Rep No.B11070
2012年　2月10日
富士電機機器制御株式会社
管理本部　事業統括部

富士オートブレーカ・漏電遮断器　G-TWINシリーズ
125AF用ブロック端子カバー外観及び取扱説明書記載内容変更のお知らせ

G-TWIN 125AF用　ﾌﾞﾛｯｸ端子ｶﾊﾞｰ外観変更説明資料

①ブロック端子カバーの形状変更

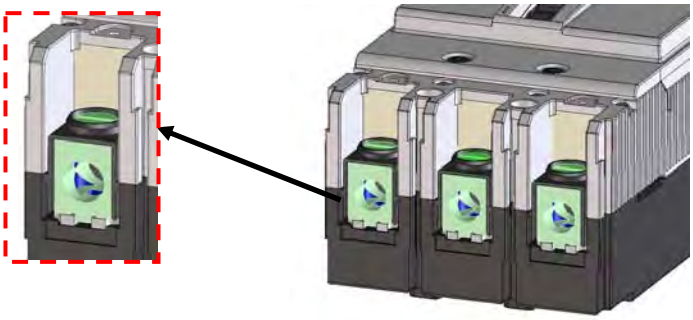
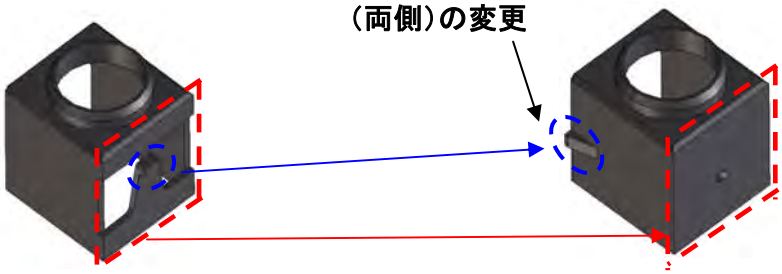
製　品　名	富士オートブレーカ・漏電遮断器
シリーズ、名称	G-TWINシリーズ　125AF
形　式	●本体端子構造指定の場合（派生機種含む） オートブレーカ本体基本形式 ： BW125JAGU, BW125RAGU 漏電遮断器本体基本形式　： EW125JAGU, EW125RAGU 上記基本形式の端子構造仕様（SB,S5,S6,S7,S8）を指定した場合、変更対象となります。 ●ブロック端子カバー別売品オーダーの場合 変更対象形式は以下となります。 ・BW9SLOCA-2 ・BW9SLOCA-3 ・BW9SLOCA-4
変 更 部 分	ブロック端子カバー，取扱説明書
変 更 内 容	①ブロック端子カバーの形状を一部変更致します。（構造的互換性有り） ②ブロック端子カバーの形状変更に伴い、取扱説明書内に記載しているブロック端子挿入方法の記載内容を一部変更致します。（ｽﾀﾝﾀﾞｰﾄﾞ/ｸﾞﾛｰﾊﾞﾙ共に）
変 更 理 由	他機種との部品共用化のため。
変更実施時期	2012年8月生産品より実施予定
添付資料	G-TWIN 125AF用 ﾌﾞﾛｯｸ端子ｶﾊﾞｰ外観変更説明資料　（別紙１）
本変更に伴う注意事項	変更に伴う、仕様・性能の変更はございません。

②別売付属品取扱説明書の変更

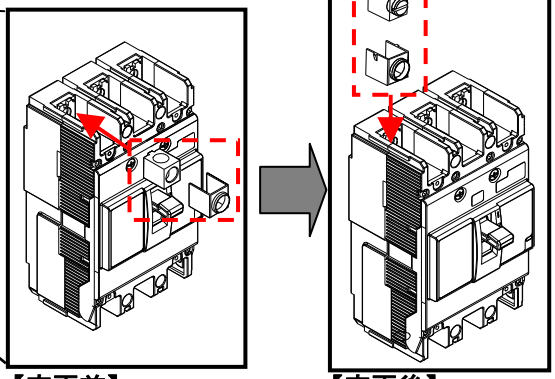
【変更前】
製品正面から端子部に挿入する。

【変更後】
製品を正面から見て、上部より端子部へ挿入する。
